SI2019-012

Concernant les références 8DB 355 012-941 (T1658) → 8DB 355 025-401 (T2640) / 8DB 355 025-411 (T2641)

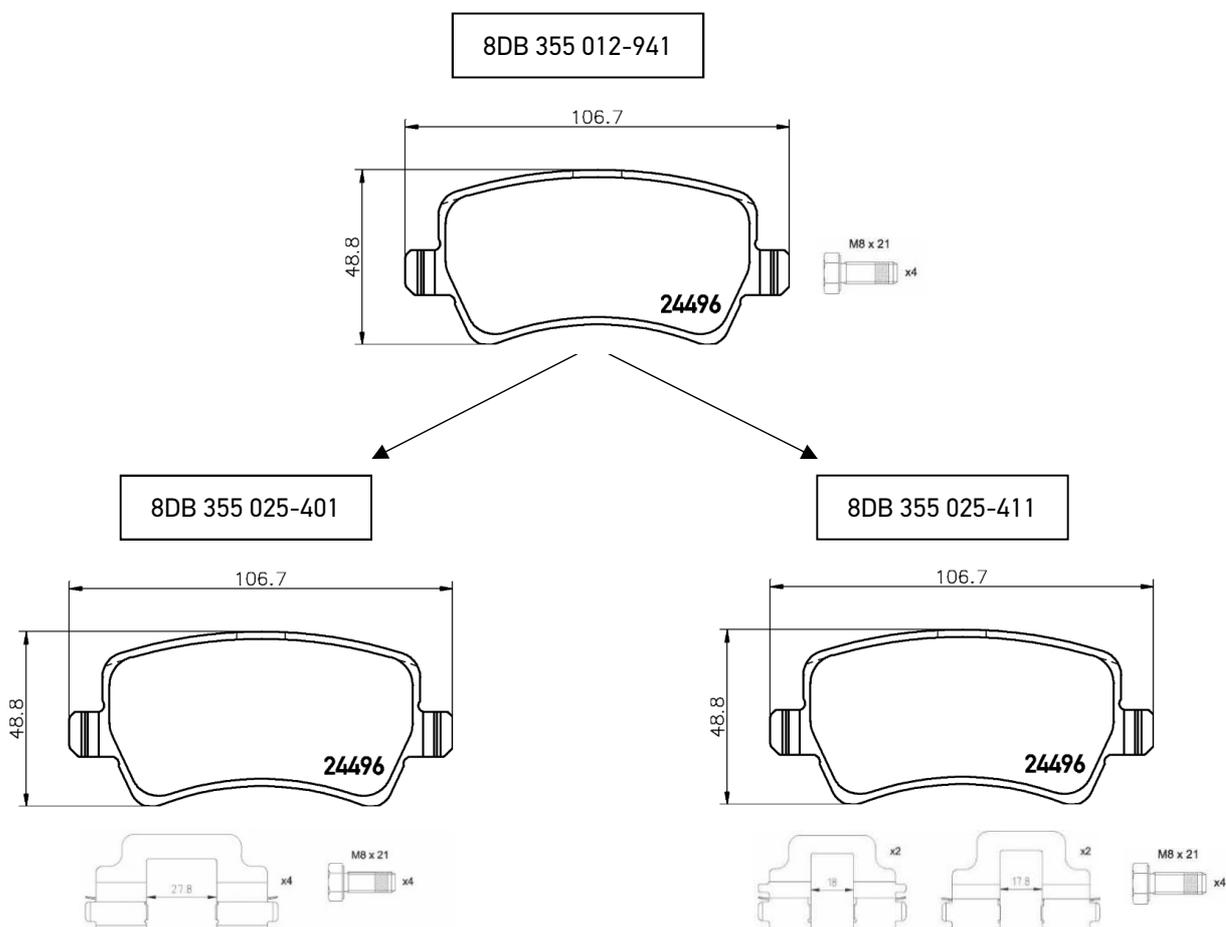
Selon la spécification du véhicule, deux kits d'accessoires différents sont nécessaires. Afin de répondre à ces exigences, la référence 8DB 355 012-941 a été divisée en deux références différentes, afin que les clients puissent facilement choisir la référence qui correspond à leurs besoins.

La référence 8DB 355 012-941 sera remplacée par les références 8DB 355 025-401 (y compris les cales de glissement avec un jeu de 27,8 mm) et 8DB 355 025-411 (y compris les cales de glissement avec un jeu de 18 mm).
